# 改善箇所説明図

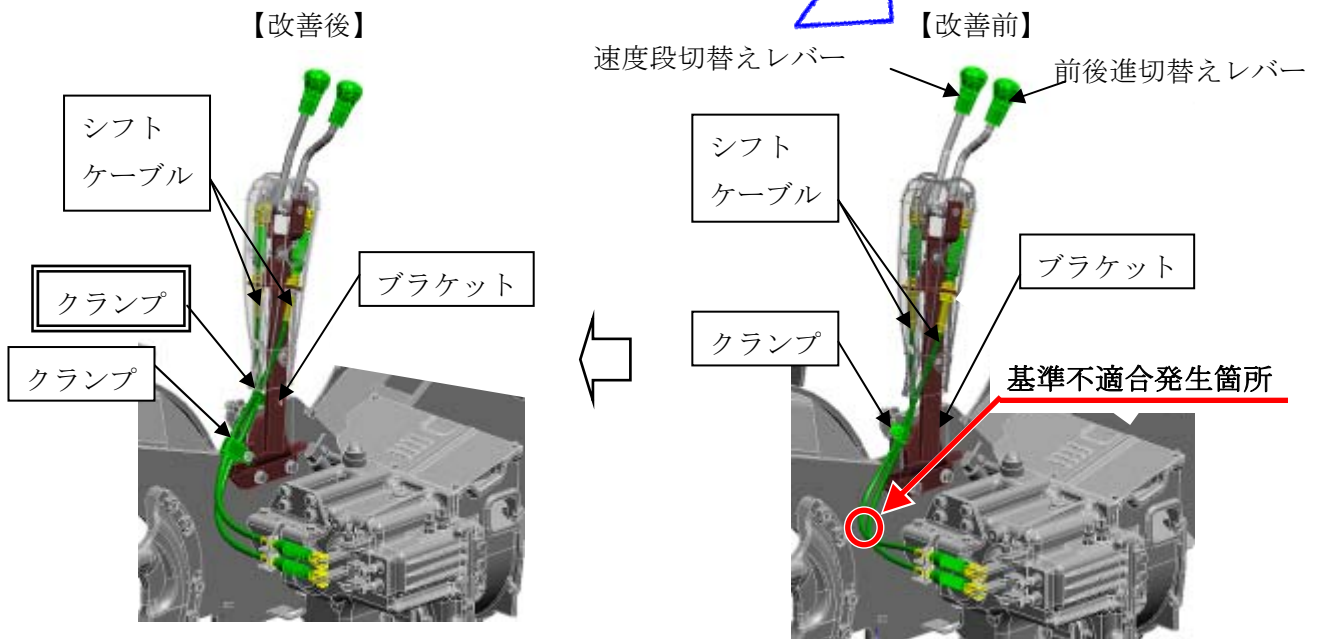
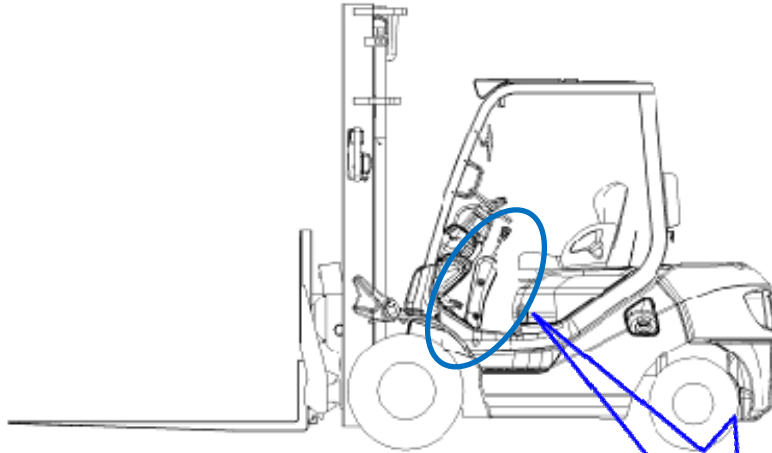
（ 手動変速機において、組立工程でシフトケーブルを折り曲げて組み付けたものがある。そのため、そのまま使用を続けると、シフトケーブルが折損してシフト操作が出来なくなり、走行不能となるおそれがある。 ）

改善措置の内容： 全車両、クランプとブラケットを対策品に交換し、新たにクランプを追加するとともに、シフトケーブルを新品に交換する。

識別： ブラケットに白ペイントを塗布する。
